泊発電所 3号炉
設置許可基準規則等への適合状況について
第27条（放射性廃棄物の処理施設）

1号及び2号炉設置の洗浄排水系及びアスファルト固化装置
の共用取止めによる影響について

令和5年10月12日
北海道電力株式会社

3. 1号及び2号炉設置の洗浄排水処理系及びアスファルト固化装置の共用取止めによる影響（1 / 5）

図1 放射性廃棄物廃棄設備系統概要図 (変更前)

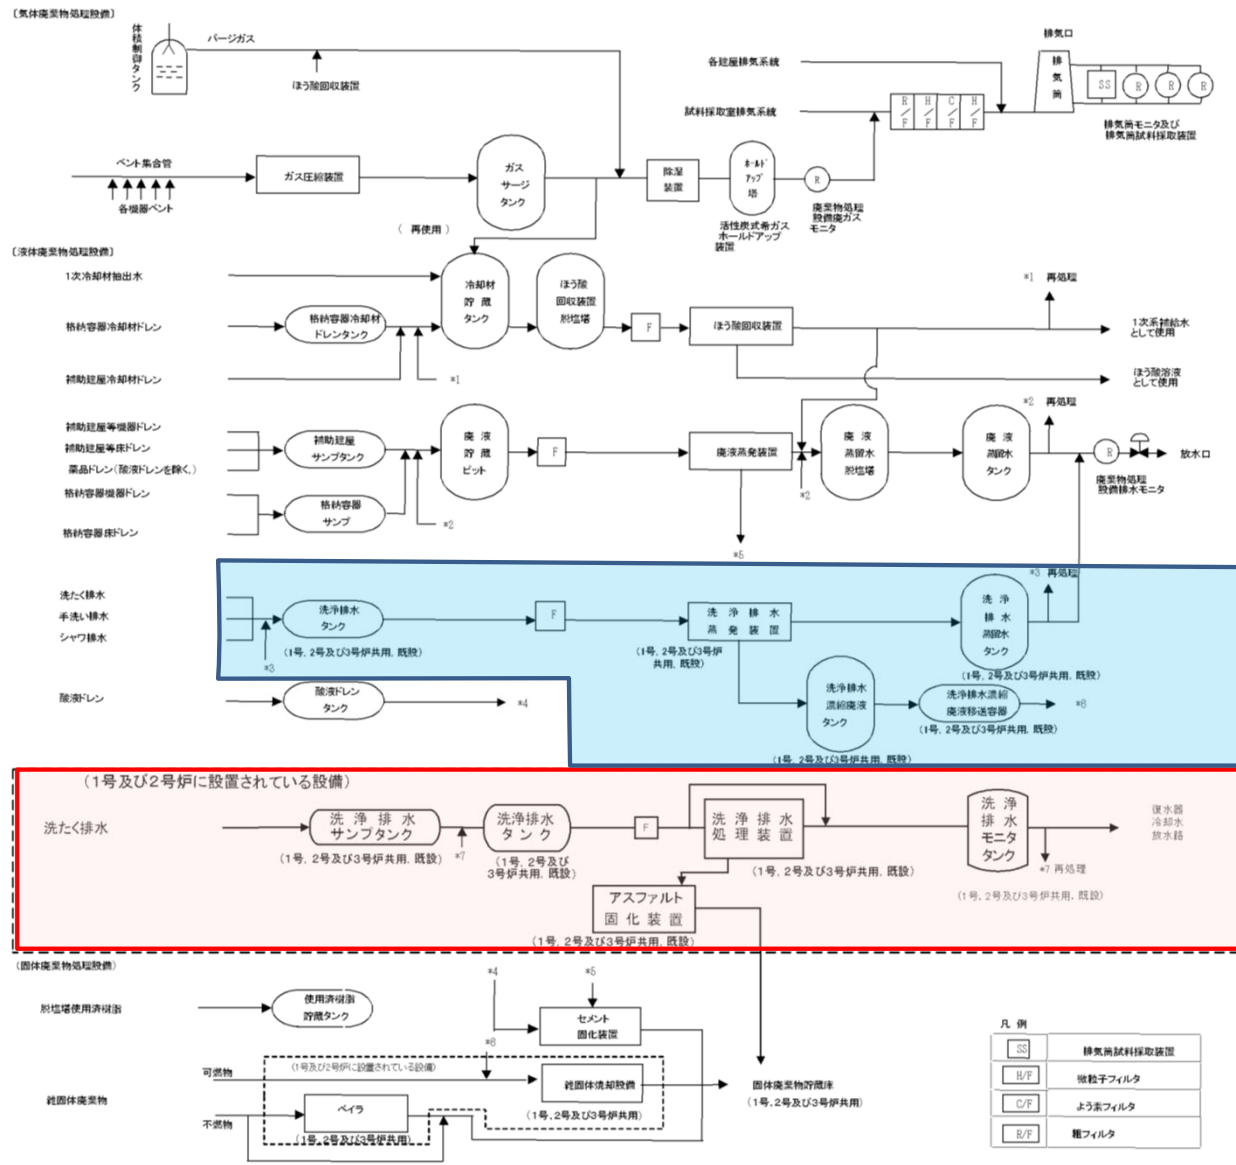
- ✓ 1号、2号及び3号炉の洗たく作業の運用効率化を図るため、3号炉で使用する保護衣類等を3号炉のほか1号及び2号炉においても洗たくを行う運用を計画していたが、このうち1号及び2号炉で洗たくを行う運用を取止め、3号炉で使用する保護衣類等は3号炉のみで洗たくを行い、その廃液は3号炉設置の洗浄排水処理系で処理する。これに伴い、1号及び2号炉設置の洗浄排水処理系の3号炉との共用を取りやめる。
- ✓ 3号炉設置の洗浄排水処理系は、引き続き1号及び2号炉と共用を続けるが、1号及び2号炉で使用する保護衣類等の洗たくについては、1号及び2号炉で洗たくを行う若しくは3号炉の洗たくを優先したうえで、3号炉の洗浄排水処理系の裕度の範囲で行うものとする。

3号炉の発電用原子炉設置変更許可申請（平成25年7月8日申請）に係る基準適合性の説明として、以下の通り変更する。変更前後の放射性廃棄物廃棄設備系統概要図を図1、2に示す。
